**AVIS RELATIF À LA PROTECTION
CONTRE LES EVENTUELS EFFETS NOCIFS ET NUISANCES
PROVOQUÉS PAR LES RAYONNEMENTS NON IONISANTS
GÉNÉRÉS PAR DES ANTENNES ÉMETTRICES STATIONNAIRES**

Commune : CHARLEROI - Exploitant : ORANGE

Référence exploitant : 173C1_1 / 30071C1_1 / 40071C1_1 / 50071C1_1

Rapport n° 4340 / 2023

Figure 1 : Vue en plan des lieux de séjour et des points de contrôle

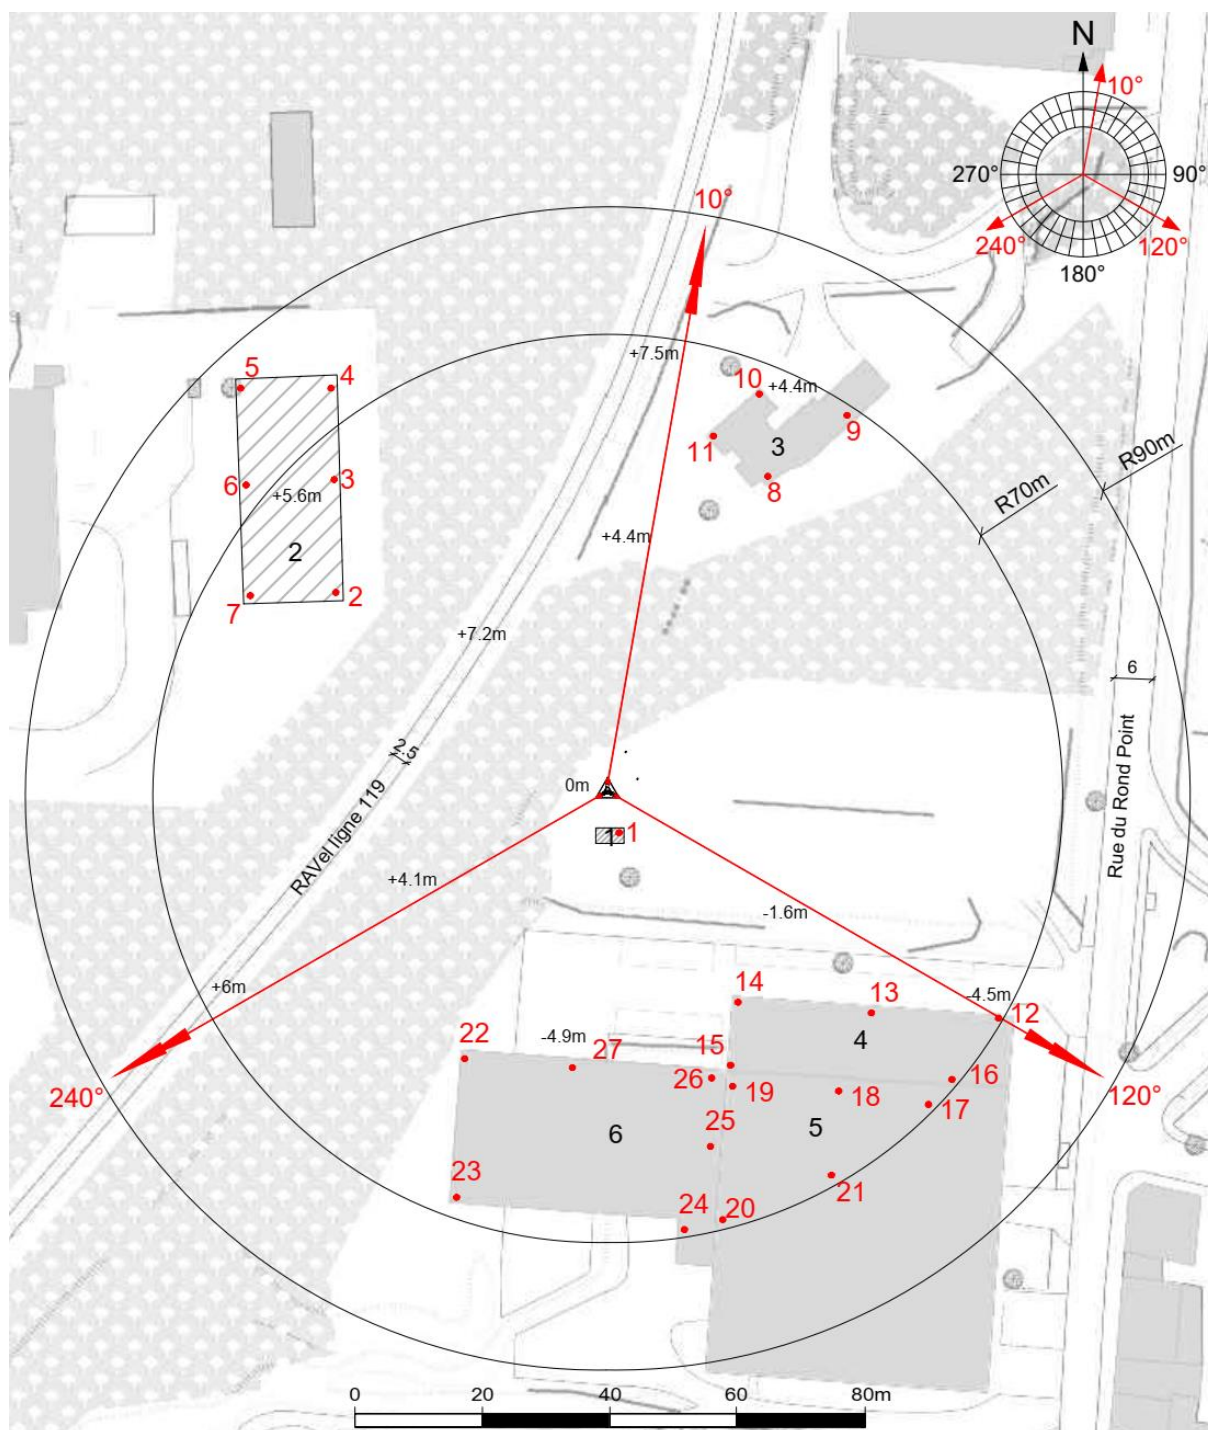
N° point de contrôle	LS	Atténuation (dB)	Indice d'exposition relatif à la limite par installation IE_i
9	LS3	3,0	0,204
10	LS3	3,0	0,203
4	LS2	0,0	0,170
5	LS2	0,0	0,168
6	LS2	0,0	0,101
11	LS3	3,0	0,065
3	LS2	0,0	0,047
7	LS2	0,0	0,034
8	LS3	3,0	0,033
13	LS4	3,0	0,024
12	LS4	3,0	0,017
14	LS4	3,0	0,016
16	LS4	3,0	0,016
18	LS5	3,0	0,015
15	LS4	3,0	0,014
22	LS6	3,0	0,013
2	LS2	0,0	0,012
19	LS5	3,0	0,012
17	LS5	3,0	0,011
26	LS6	3,0	0,010
25	LS6	3,0	0,009
21	LS5	3,0	0,008
27	LS6	3,0	0,007
23	LS6	3,0	0,006
20	LS5	3,0	0,005
24	LS6	3,0	0,004
1	LS1	3,0	0,002

En ce qui concerne les antennes de l'installation mentionnées dans le tableau 1, la distance maximale à laquelle la limite pourrait être atteinte, à l'extérieur, est égale à 84,4 m. S'il n'y a pas de LS à une distance inférieure, les antennes respectent forcément la limite d'immission.

Dans le cas des LS situés à l'intérieur des bâtiments, une atténuation d'obstacle est prise en compte et il en résulte que la distance maximale à laquelle la limite pourrait être atteinte se réduit à 59,8 m.

Figure 2 : Vue en plan des installations d'antennes dans un rayon de 300 mètres autour de l'installation faisant l'objet de la demande d'avis

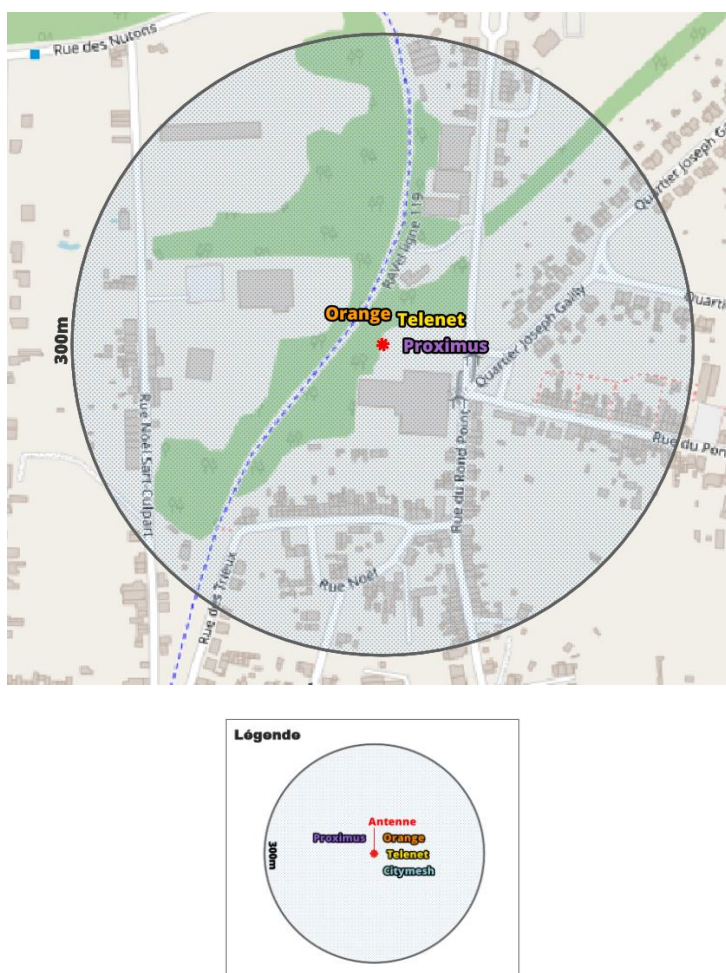
Compte tenu du nombre d'installations localisées dans la figure 2, il apparaît que l'intensité du rayonnement électromagnétique généré, dans les lieux de séjour situés à proximité de l'installation référencée dans le paragraphe 2, par l'ensemble des antennes émettrices stationnaires de l'ensemble des exploitants du même site d'antennes émettrices stationnaires respecte la limite fixée à l'article 4, § 2 du décret.
